Tillaga að breytingu á skilmálum deiliskipulags vegna svala í þaki

Bústaðarhverfi

Samþykkt í Borgaráði dags. 14 desember 2006

5.1.1 Hækkun þakhæðar

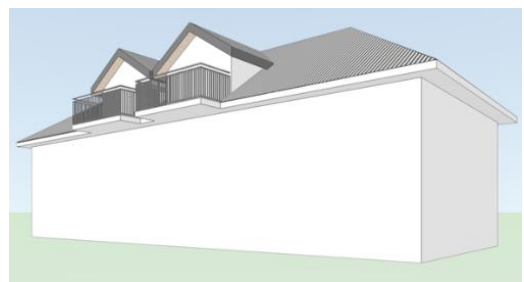
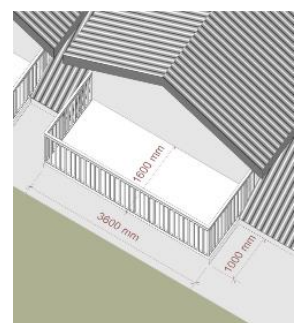
Breytingin felst í að breytt er texta í kaflanum 5.1.1. Á reitnum hafa verið samþykktar ólíkar lausnir á rishæð húsa hvað varðar svalir. Arkibúllan var fengin til að skoða erindið í stærra samhengi og koma með lausn sem kemur til móts við ósk íbúa á svæðinu og út frá fagurfræðilegum einkennum húsa. Með þessari skilmála breytingu erum við að koma til móts við fjölda íbúa í hverfinu og athugasemdir Slökkviliðsins hvað varðar flóttaleið.

Í þeim tilfellum sem svalir koma út frá kvistum þaka húsa í Bústaðahverfi sé það gert með þeim hætti að flötur þakkants og form svala myndi eina heild, sjá skýringarmyndir.

1. Flöturinn með brún skal vera algjörlega sjónrænt samhangandi, óháð því hvaða aðferð er notuð við smíði svalanna.
2. Fyrsti kostur er að staðsteypa svalagólf þannig að það falli að fullu saman við steyptan þakkant. Sé það ekki talinn fýsilegur kostur og annað burðarkerfi valið þá skal gengið þannig frá að klæðning framan á og neðan á þakkanti sé algjörlega samhangandi með svölum og brún svala.
3. Frágangur á þakkanti eftir breytingu skal undirstrika hugmyndina um samhangandi kant og svalagólf. Mælt er með því að yfirborðsfrágangur sé með múr eða múrkerfi máluðu í lit

viðkomandi húss. Sé frágangur með plötuklæðningu skulu útlit og samskeyti klæðningar teiknuð sérstaklega af arkitekt með það að markmiði að tryggja sé að uppröðun og samskeyti klæðningar falli vel að myndbyggingu útlita húsanna.

4. Sýnilegur burður, eins og súlur eða skástífur, undir svalagólfi skal ekki leyfður, heldur skal burður leystur með öðrum hætti samkvæmt forskrift burðarpolsverkfræðings.
5. Handrið skal vera stálhandrið úr galvanhúðuðu efni með finlegum útfærslum sem falla vel að stílmabili húsanna.
